MITTEILUNGEN DES VEB SACHSENRING AUTOMOBILWERKE ZWICKAU

Tr/9-1

Vorder- und Hinterkotflügelbefestigung am PKW »Trabant«

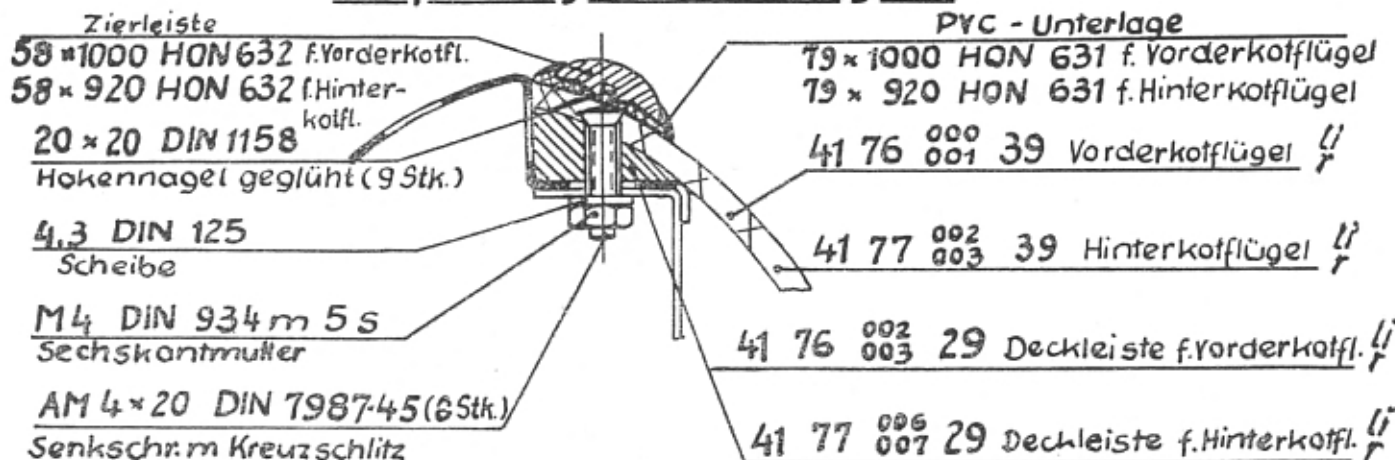
Ab ca. 800. Serienwagen wird der Stoß zwischen Kotflügel-Schnittkante und Blech-Preßteil mittels 12 mm blanker Leiste und PVC-Unterlage abgedeckt. Die Kotflügel mußten entsprechend geändert werden. Für den Ersatzteilesektor werden für die Wagen der Nullserie und für die Serienwagen in der Ausführung bis ca. 800. Wagen eine Anzahl Kotflügel auf Lager gehalten. Nach Aufbrauch derselben werden nur noch Kotflügel neuer Ausführung geliefert. Die Befestigung derselben ist aus untenstehender Skizze zu ersehen.

Ausführung bis Fahrzeug 800

Ausführung ab Fahrzeug 801
